柏崎刈羽原子力発電所第7号機 設計及び工事計画認可申請に係る論点整理について

2020年7月16日
東京電力ホールディングス株式会社

No.	実施日	指摘事項
1-1	令和2年6月16日 第867回 審査会合	隣接建屋の影響について、柏崎刈羽原子力発電所が軟岩サイトに立地していること及び6・7号機がツインプラントであるため建屋群が近接していることから、他サイトに比べて影響が大きいと考えられるため、評価内容を説明すること。

図1 柏崎刈羽原子力発電所第7号機配置図

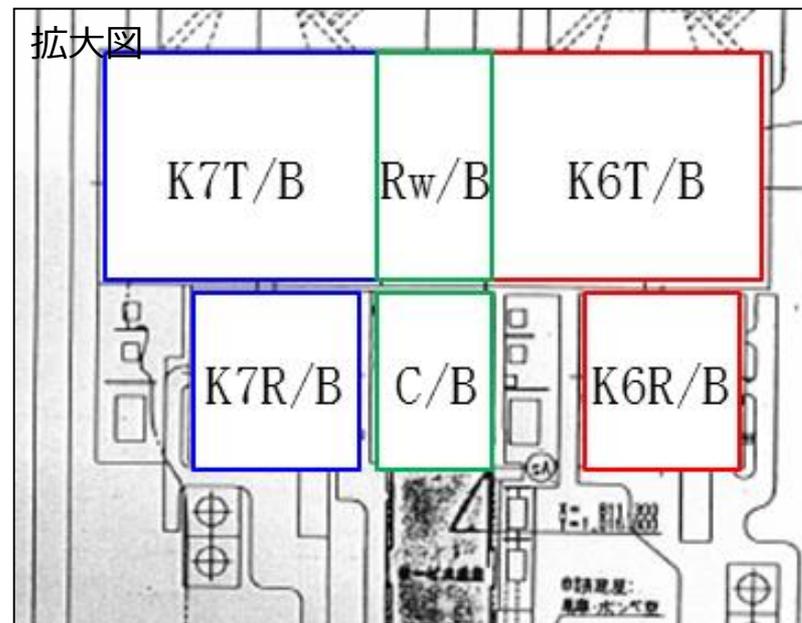
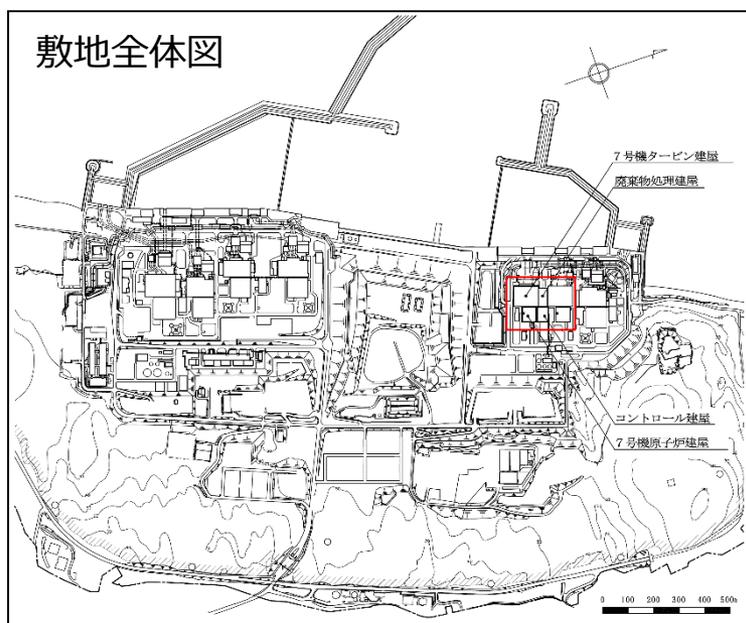
- ・ 柏崎刈羽原子力発電所は、軟岩サイトに立地していること及び第6、7号機がツインプラントであるため、図1に示すとおり、建屋群（耐震安全上重要な建物・構築物（原子炉建屋、コントロール建屋、タービン建屋及び廃棄物処理建屋））が近接していることから、隣接建屋の影響を確認する必要がある。
- ・ しかしながら、建物・構築物の地震応答解析は、構造的に一体となっている建屋ごとに独立して構築した質点系モデルを用いて実施しており、耐震評価においては、隣接建屋の影響は考慮していない。
- ・ 以上より、隣接建屋の影響が原子炉建屋、コントロール建屋、タービン建屋及び廃棄物処理建屋の構造健全性に与える影響を確認する。
